Avis de la mission régionale

sur le projet de forage d'irrigation

à Rocourt-Saint-Martin (02)

n°MRAe 2024-7893

Localisation selon étude d'impact de 2020 (page 14) Localisation effective (étude d'impact de 2024 - page 14 du fichier pdf)

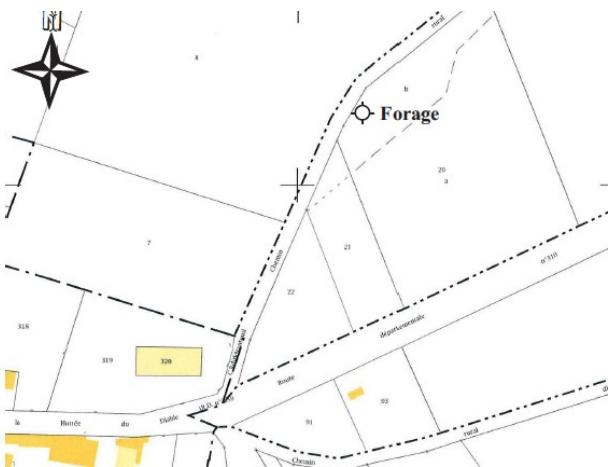
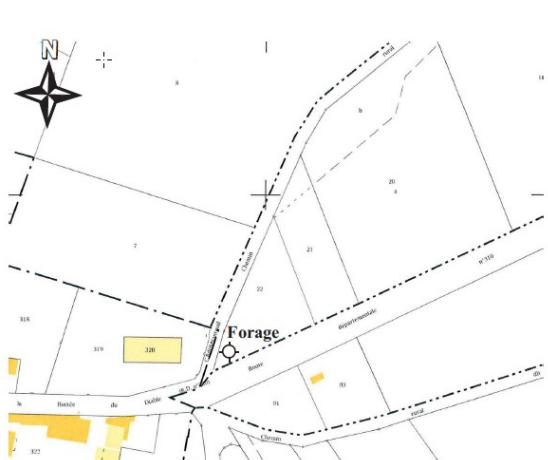
La distance entre les deux projets est d'environ 130 mètres. Il est considéré que cet écart n'est pas de nature à modifier l'appréciation des enjeux du projet et en conséquence, le présent avis est une actualisation de l'avis initial 2021-5313.
